Autorité environnementale

Avis délibéré de l'Autorité environnementale sur le gazoduc « Artère de l'Adour » : canalisation DN 600 allant d'Arcangues (64) à Coudures (40)

n°Ae: 2013-44

Schéma du réseau TIGF, avec l'artère de l'Adour (source : étude d'impact)

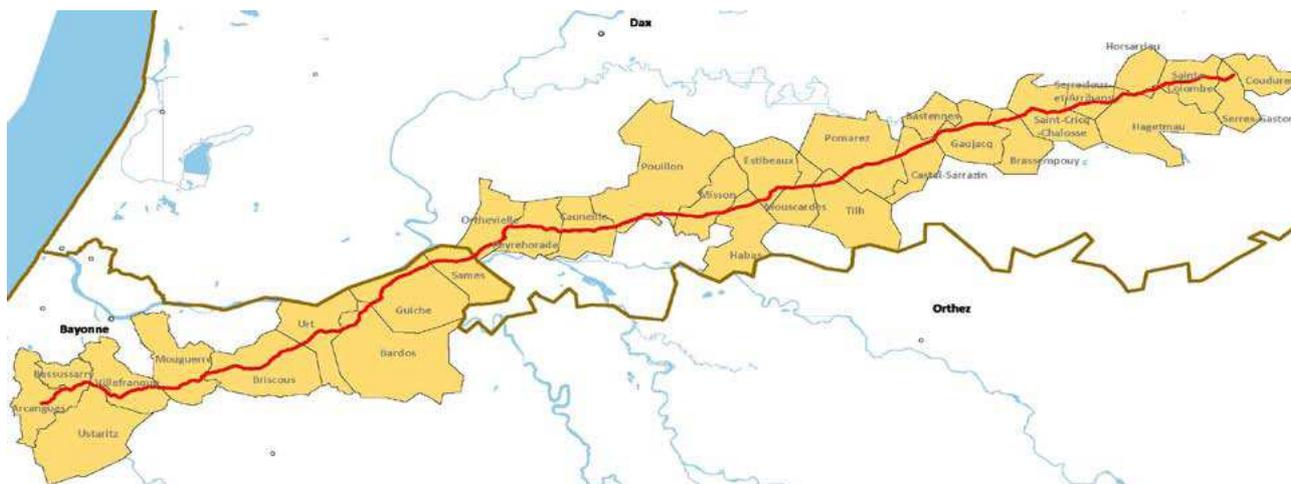
L'Ae recommande cependant pour la bonne information du public de compléter l'étude d'impact par une présentation d'ensemble des projets d'investissements de TIGF figurant dans son « Plan prévisionnel d'investissement à long terme 2008-2017 sur le réseau de transport », permettant de mieux situer le présent projet dans son contexte.
